POSTE DE TRANSFORMATION 2 × 630 KVA — SP 1 CHERRAT

Guide génie civil et dossier de validation SRM — redessin CFD Travaux depuis les plans CHR2 / CHR6 et la note SETIP 01/2026

Déviations site Cherrat — LGV Kénitra-Marrakech (SP 1) · Indice B · 05/11/2026

COUPE A-A (cellules HTA, caniveau HTA)

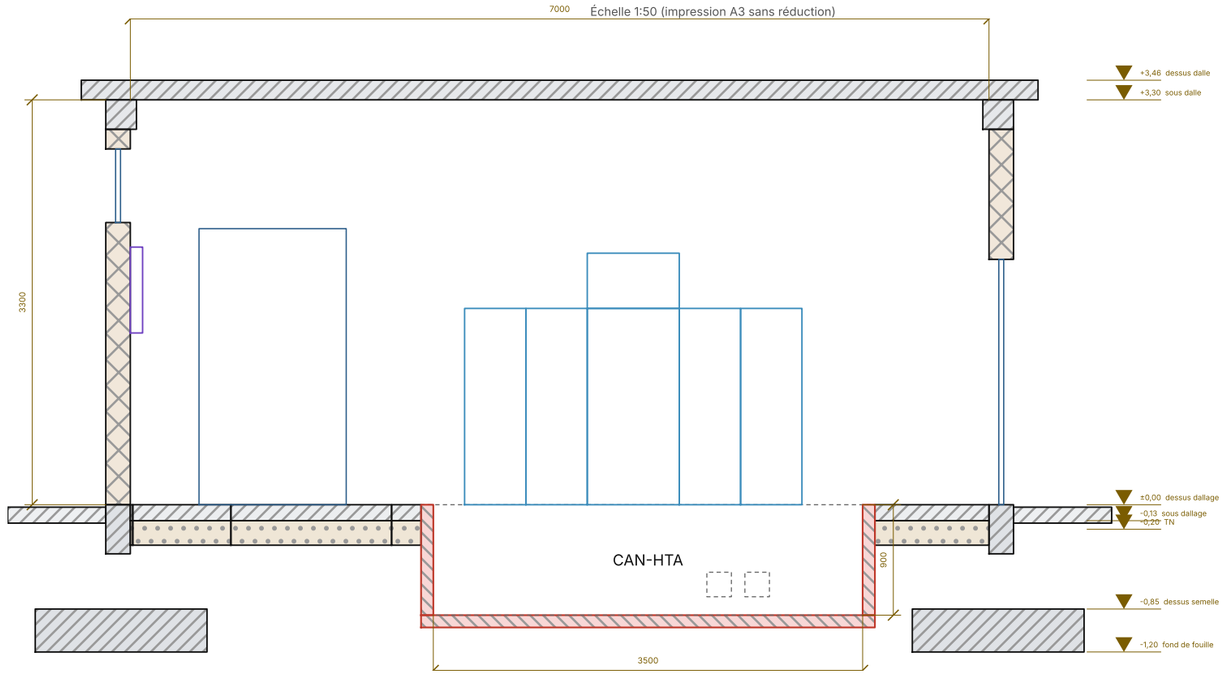
N°	Thème	Constat	Qui tranche	Avis / décision	Visa
1	Cohérence	Plan d'équipement : 2 poteaux intermédiaires + poutre médiane à x = 3,5 m. Plan BA et note : 4 poteaux d'angle, A1 25×60 sur 7,15 m. À trancher.	BET / MOE		
2	Cohérence	Profondeur caniveaux HTA et BT : 0,80 m (plan d'équipement) contre 0,90 m (plan BA). Retenu 0,90 m.	BET		
3	Cohérence	Fosses transfos : profondeur 1,00 m (équipement) contre 1,10 m (BA). Retenu 1,10 m.	BET		
4	Cohérence	Porte « ACCÈS ONE » : 1200 en vue en plan, 1250 en coupe A-A. Retenu 1200 × 2250.	Archi / SRM		
5	Cohérence	Débord de toiture 0,20 m en coupes BA, mais plan de couverture coté 7,40 hors-tout (sans debord).	BET		
6	Note de calcul	En-tête « AEP Benslimane LOT 2 » : copie d'un autre projet, à corriger avant diffusion SRM.	BET SETIP		
7	Note de calcul	Béton : fc28 = 35 MPa (hypothèses) / 25 MPa (Robot) / BETON27 (bordereaux). Une seule valeur à retenir.	BET SETIP

D4 — FOSSE DE RÉTENTION TRANSFO (FOS-T1 / FOS-T2)

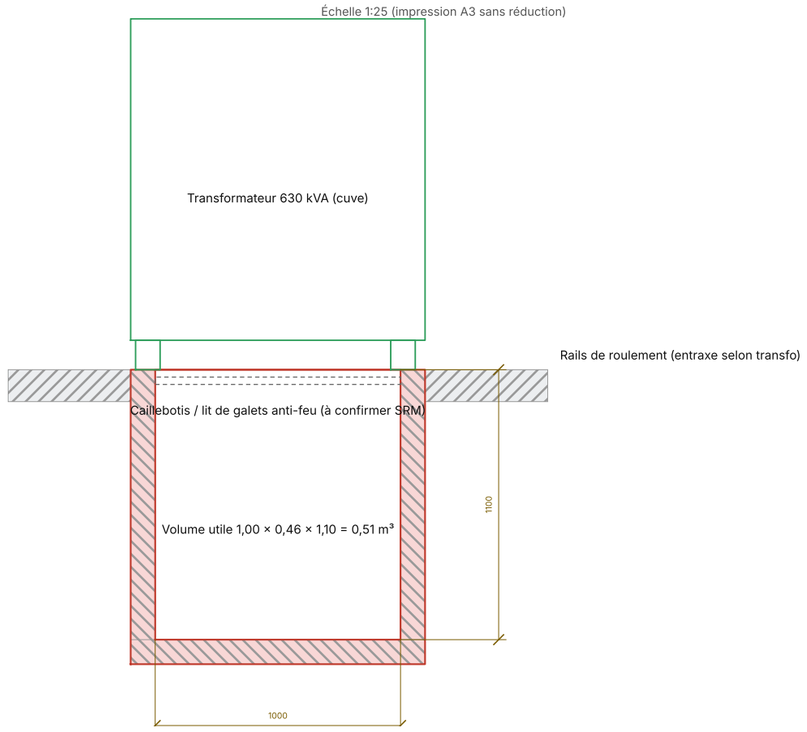
8	Note de calcul	Sol : 1,60 bar annoncé (géotechnique) mais sigma ELS = 0,20 MPa (2,0 bar) saisi dans Robot. qref = 0,12 MPa reste sous 1,60 bar.	BET SETIP		
9	Note de calcul	Titre « Couverture 20 cm » mais dalle calculée et dessinée a 16 cm.	BET SETIP		
10	SRM	Volume utile fosse : 1,00 × 0,46 × 1,10 = 0,51 m3 par transfo. À comparer au volume d'huile du 630 kVA retenu (fiche constructeur).	SRM / fournisseur transfo		
11	SRM	Gabarit de passage : porte double 1,20 m. Vérifier la largeur hors radiateurs du 630 kVA pour l'introduction et le remplacement.	SRM		
12	SRM	Mise à la terre : aucune boucle fond de fouille ni piquet ni barrette de coupure aux plans. À définir (terre du neutre / des masses).	SRM / électricien		
13	SRM	Libellé « ACCÈS ONE » : accès exploitant, à renommer selon SRM (accès direct depuis l'extérieur, serrure SRM).	SRM		
14	SRM	Buses B1-B2 Ø200 vers l'extérieur Nord : confirmer qu'elles portent l'arrivee/départ de la boucle HTA SRM, le diamètre et le matériau (PEHD/PVC).	SRM
